DEPARTAMENTO	DATA	SETOR	INFORMATIVO	ABRANGENCIA
				TV-29USP
DECAT	AGO/10	SUPORE TÉCNICO	044 / 2010	TVS-2910
				TV-2918USP

INFORMAÇÕES TÉCNICAS

Ref.: Substituição de Capacitores

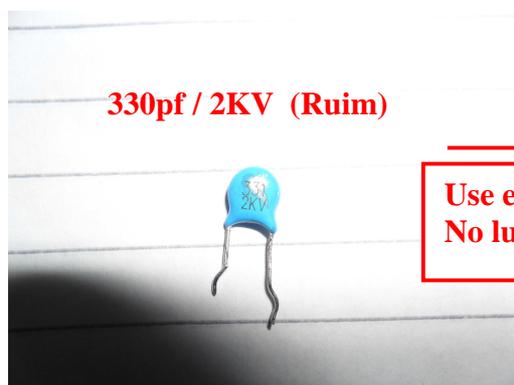
Verifique também **C402/C406** -330pf/2KV (Cerâmica) , caso seja semelhante ao da foto,deve ser substituído pelo código CCE **24.43317.94**

Use este
No lugar
